EXTENSION ET RAVALEMENT DES FAÇADES  
**DOSSIER DE PERMIS DE CONSTRUIRE**  
**- COMPLÉMENTS -**  
20 ALLÉE DES ACACIAS - SAINT GRATIEN

FAMILLE DOS SANTOS - OCTOBRE 2019

Numéro de dossier : PC0955551980012

**Réponses à la demande de pièces manquantes :**

## **PCMI 3. PLAN EN COUPE**

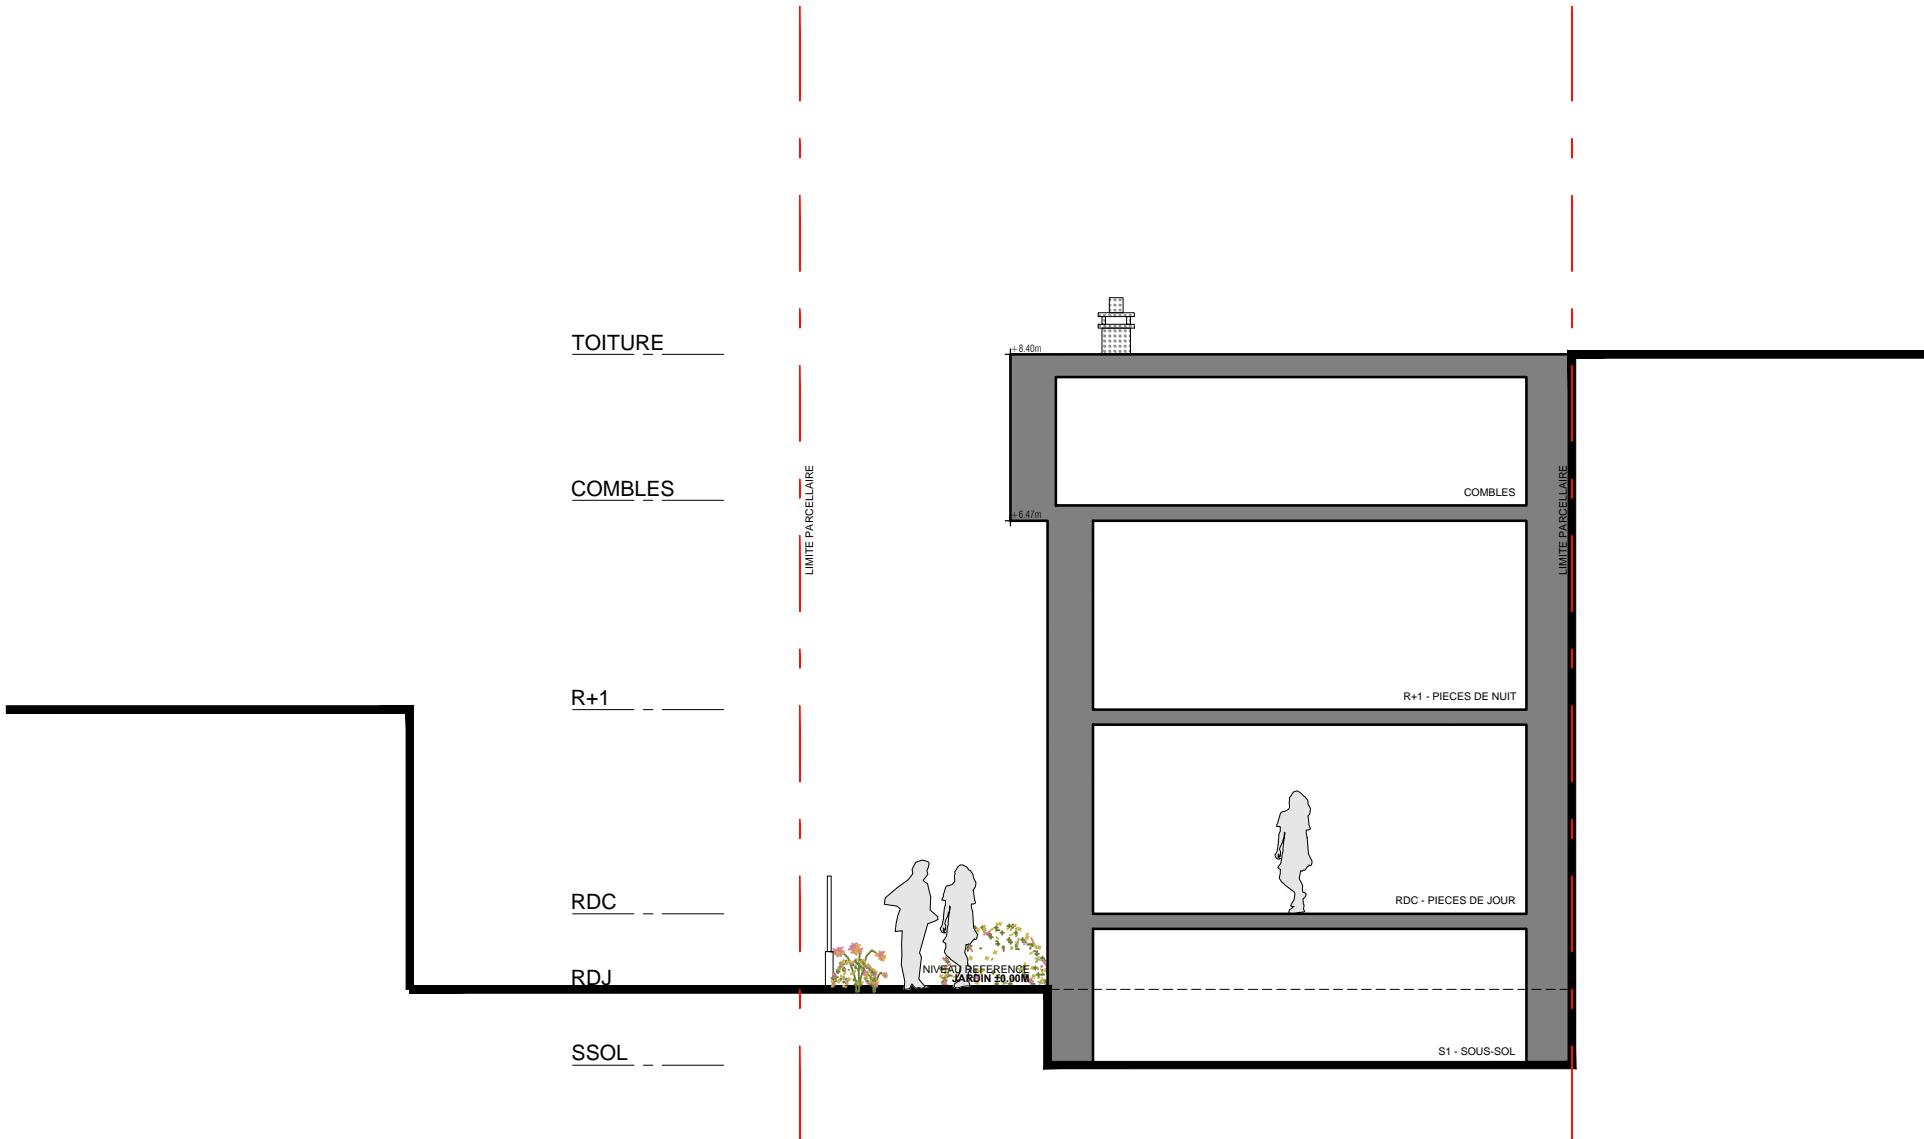
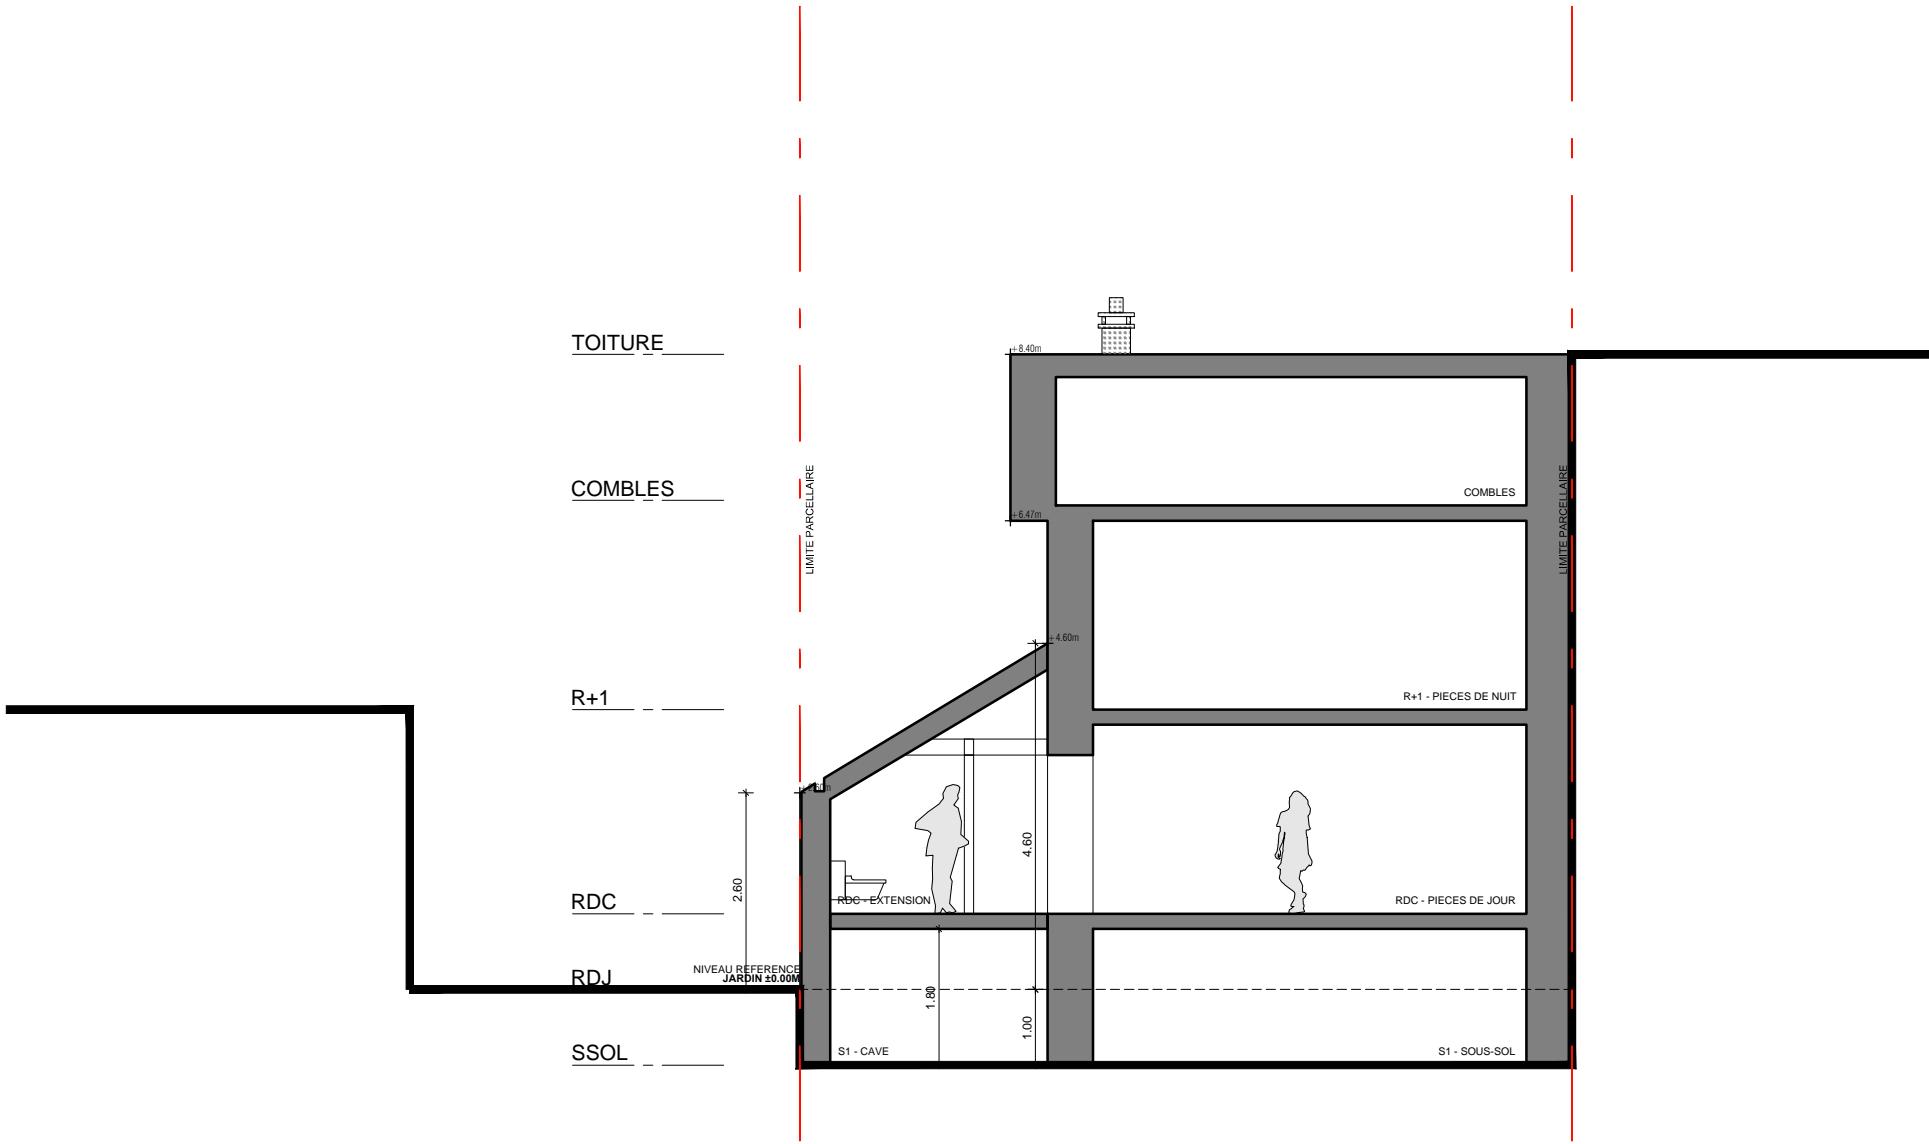
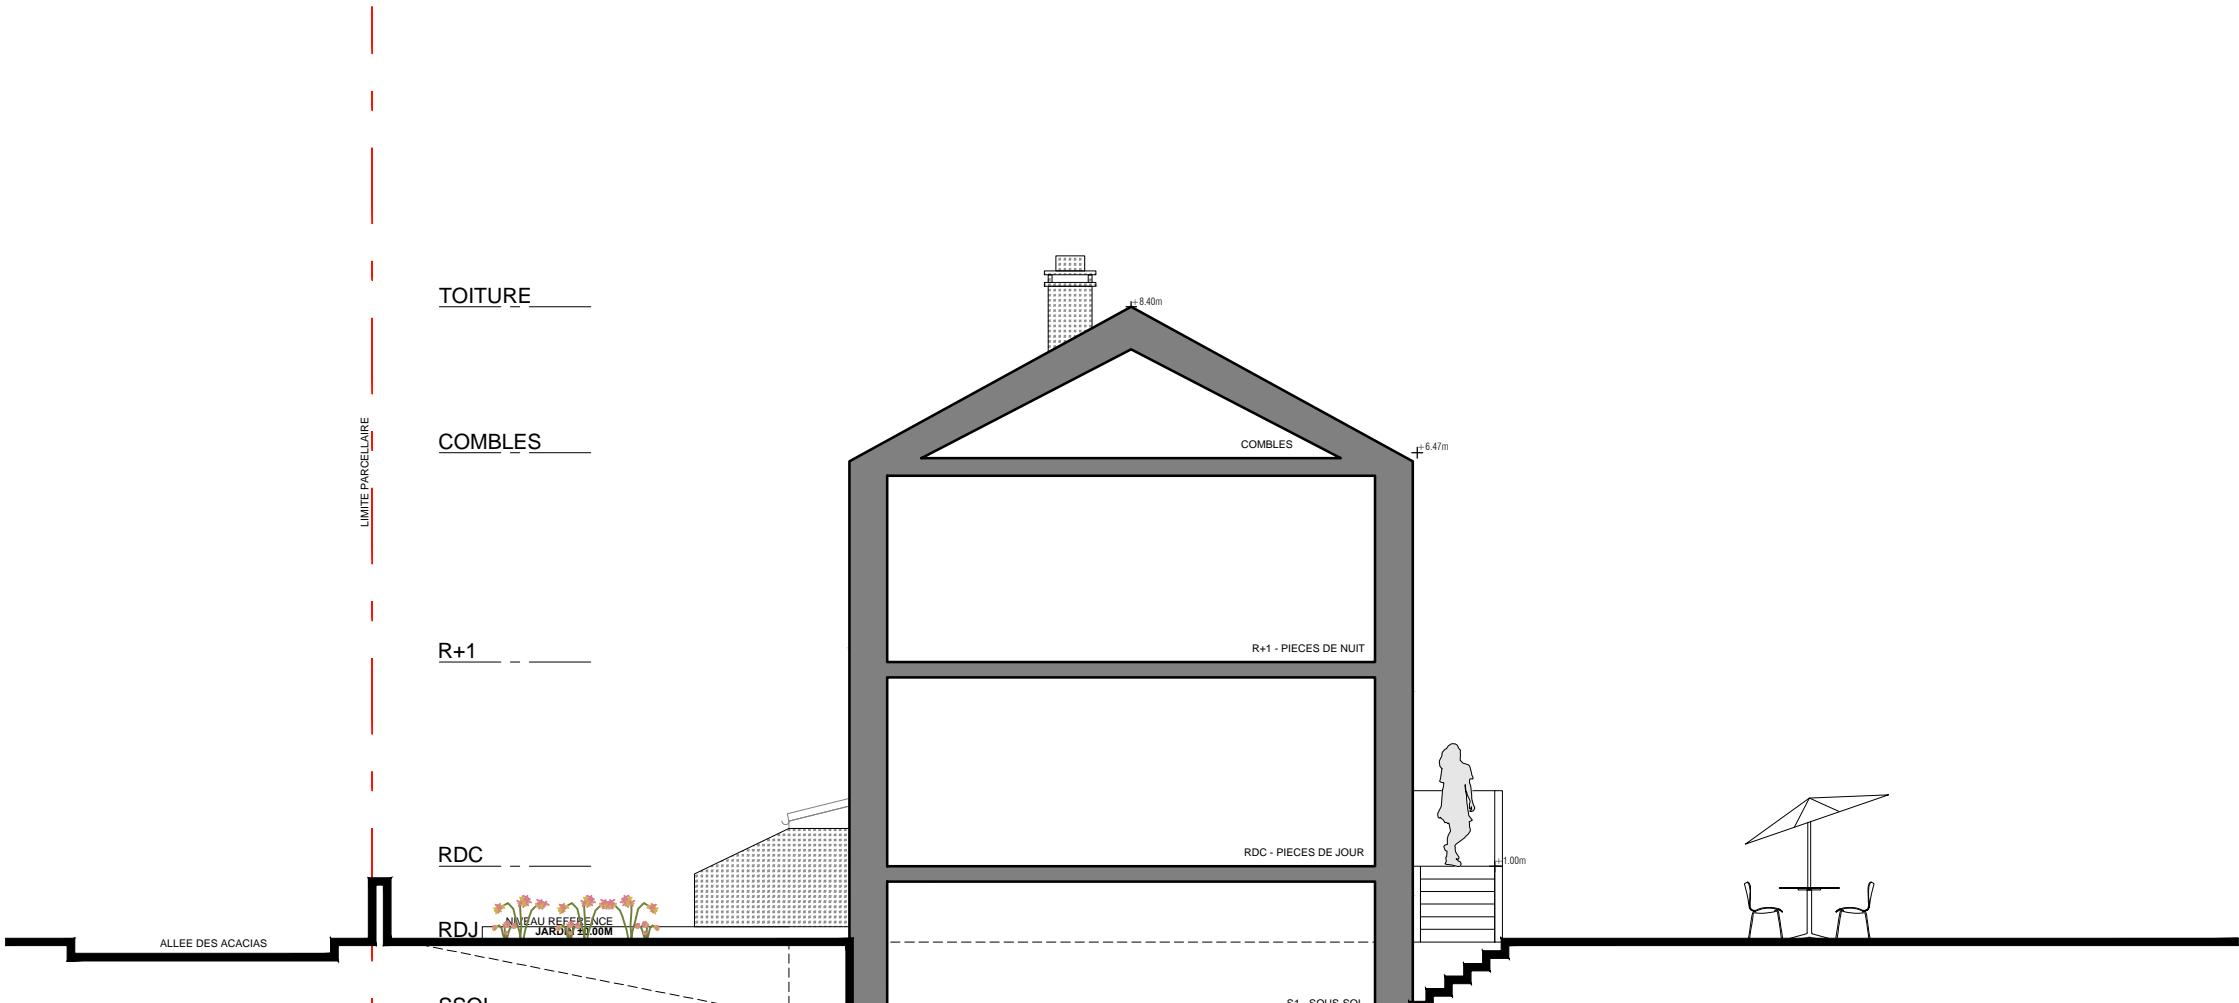
➤ **Le formulaire est complété des informations demandées dans les cadres correspondants.**
- 2) PCMI 3 – plan de coupe : coter la hauteur intérieure du s/sol.

➤ **Le plan de coupe PCMI 3 est informé de la cote demandée.**
- 3) PCMI 2 plan de masse : fournir un plan masse à une échelle exacte et plus précise (1/100<sup>ème</sup> ou 1/200<sup>ème</sup>)
